**AVIS RELATIF À LA PROTECTION
CONTRE LES EVENTUELS EFFETS NOCIFS ET NUISANCES
PROVOQUÉS PAR LES RAYONNEMENTS NON IONISANTS
GÉNÉRÉS PAR DES ANTENNES ÉMETTRICES STATIONNAIRES**

Commune : CHARLEROI - Exploitant : ORANGE

Référence exploitant : 138C1_2 / 30077C1_1 / 40077C1_1/50077C1_1

Rapport n° 1275 / 2025

Figure 1 : Vue en plan des lieux de séjour et des points de contrôle

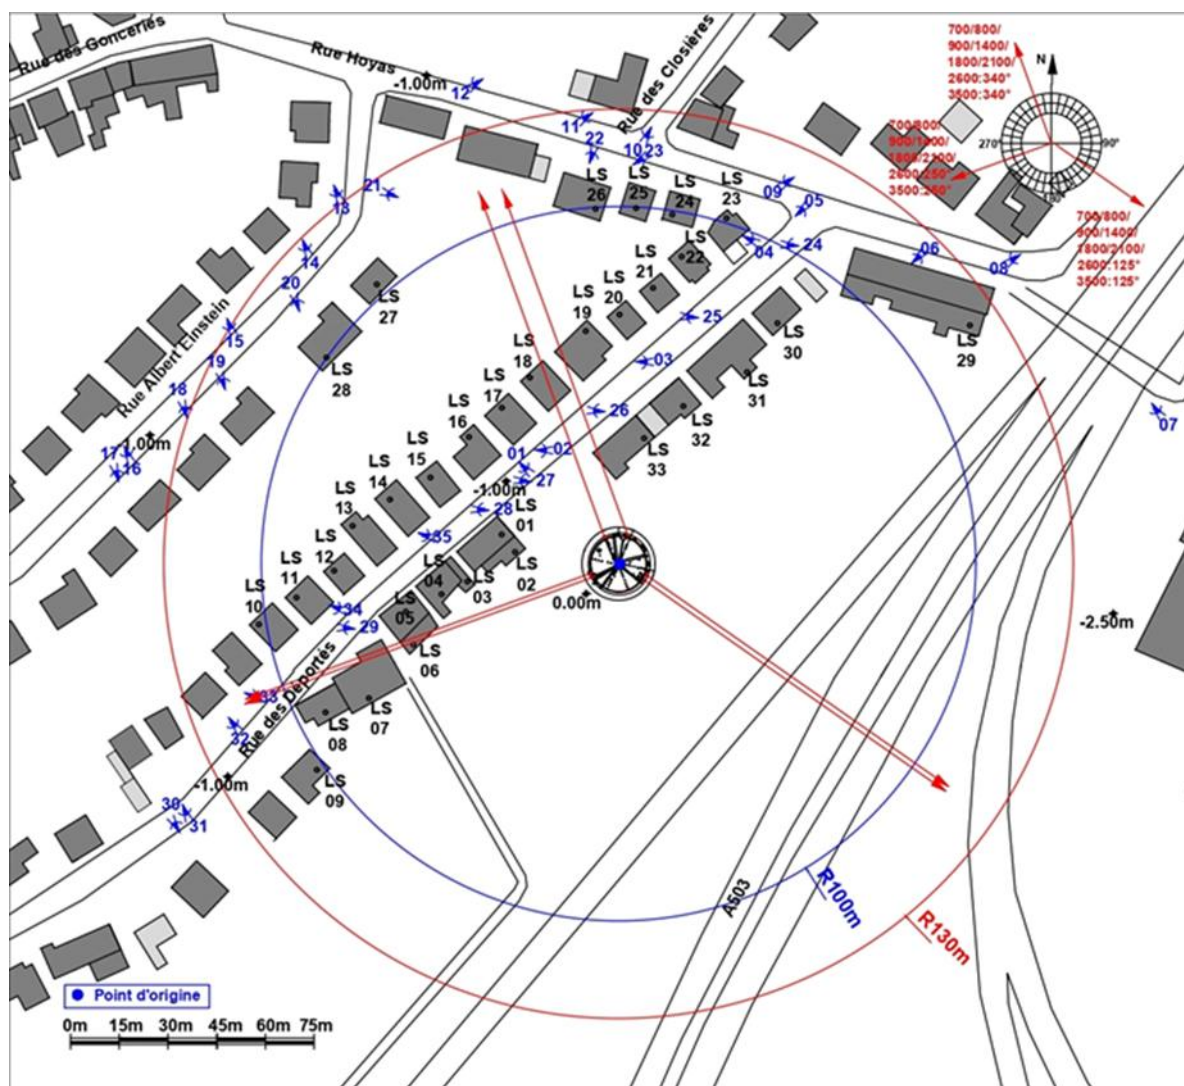
- le numéro du point de contrôle repris sur un des plans de la figure 1;
- le numéro du LS dans lequel se trouve le point de contrôle de la 1^{ère} colonne ;
- l'atténuation d'obstacle prise en compte pour le calcul de l'indice d'exposition dans le LS ;
- le résultat du calcul de l'indice d'exposition.

En ce qui concerne les antennes de l'installation mentionnées dans le tableau 1, la distance maximale à laquelle la limite pourrait être atteinte, à l'extérieur, est égale à 95,5 m. S'il n'y a pas de LS à une distance inférieure, les antennes respectent forcément la limite d'immission.

Dans le cas des LS situés à l'intérieur des bâtiments, une atténuation d'obstacle est prise en compte et il en résulte que la distance maximale à laquelle la limite pourrait être atteinte se réduit à 70,2 m.

Les résultats de l'évaluation décrite au paragraphe 4 indiquent que les antennes émettrices stationnaires de l'installation faisant l'objet du présent avis ne produisent pas, dans un lieu de séjour, un rayonnement électromagnétique maximum supérieur aux limites fixées à l'article 4 du décret.

Figure 2 : Vue en plan des installations d'antennes dans un rayon de 300 mètres autour de l'installation faisant l'objet de la demande d'avis

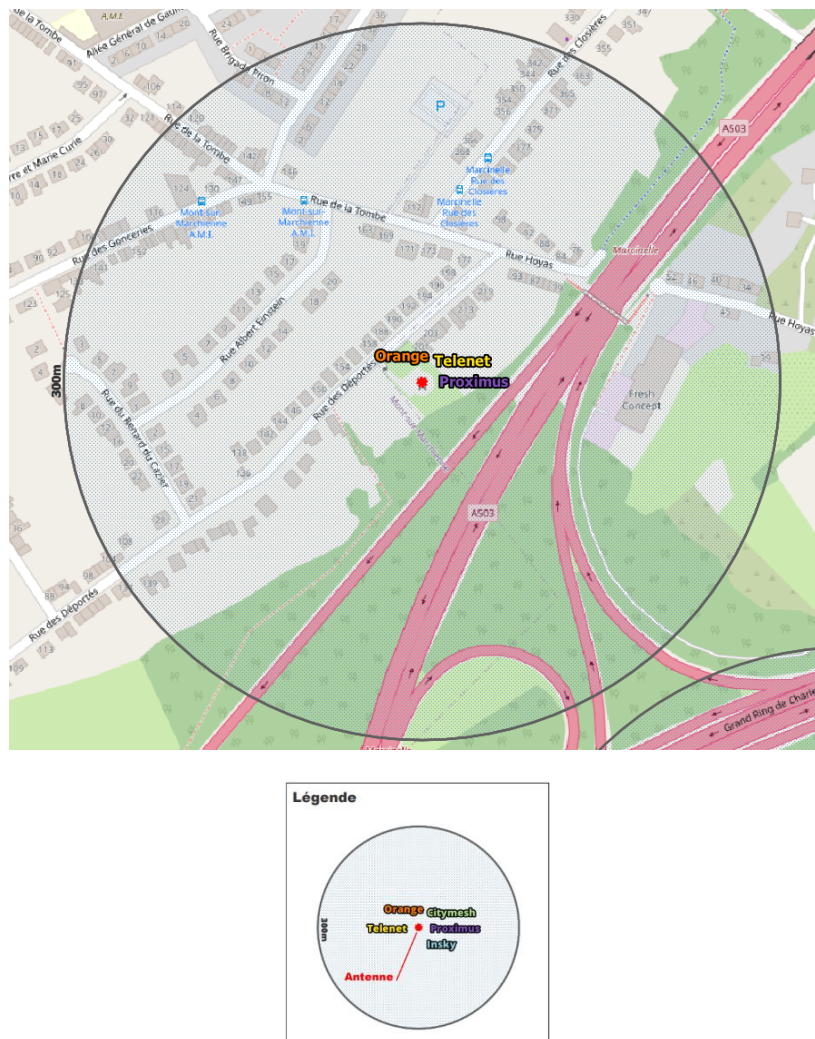
Le plan en projection verticale de la figure 2 indique la localisation des installations d'antennes émettrices stationnaires visées par le décret et situées dans un rayon de 300 mètres autour de l'installation référencée dans le paragraphe 2 et localisée au centre du cercle. Les données de localisation de ces antennes et les avis correspondant sont accessibles via le cadastre en ligne des antennes émettrices stationnaires⁸. Les installations prises en compte dans l'évaluation du respect de la limite cumulative sont les installations d'antennes émettrices déclarées en service par l'exploitant à la date du présent avis, à l'exception de l'installation référencée dans le paragraphe 2 et éventuellement d'autres installations ayant fait l'objet d'une demande d'avis à la même date et qui sont situées à l'intérieur de la zone de 300 mètres de rayon.

- a) il y a au plus 4 installations d'antennes émettrices stationnaires présentes dans la zone d'évaluation de 300 mètres de rayon représentée dans la figure 2, y inclus l'installation référencée dans le paragraphe 2 : la limite cumulative définie à l'article 4, §2 du décret est nécessairement respectée dans les lieux de séjour à l'intérieur de la zone d'évaluation de 300 mètres de rayon ;

- b) il y a exactement 5 installations d'antennes émettrices stationnaires présentes dans la zone d'évaluation de 300 mètres de rayon représentée dans la figure 2, y inclus l'installation référencée dans le paragraphe 2 et il existe, pour 3 ou 4 de ces installations, un avis attestant le respect de la limite abrogée de 3 V/m : la limite cumulative définie à l'article 4, §2 du décret est nécessairement respectée dans les lieux de séjour à l'intérieur de la zone d'évaluation de 300 mètres de rayon ;

- c) dans tous les autres cas, il a été vérifié que la limite cumulative définie à l'article 4, §2 du décret n'est pas dépassée dans les lieux de séjour sur base du nombre d'installations localisées dans la zone d'évaluation de 300 mètres de rayon représentée dans la figure 2, de leur localisation ainsi que des données inscrites dans la figure 1 et au paragraphe 4 du présent avis et dans les avis attestant le respect de la limite par installation ou de la limite abrogée de 3 V/m relatifs aux autres installations reprises dans la figure 2.

Compte tenu des considérations ci-dessus, il apparaît que l'intensité du rayonnement électromagnétique généré, dans les lieux de séjour situés dans un rayon de 300 mètres autour de l'installation référencée dans le paragraphe 2, par l'ensemble des antennes émettrices stationnaires de l'ensemble des exploitants du même site d'antennes émettrices stationnaires respecte la limite fixée à l'article 4, § 2 du décret.
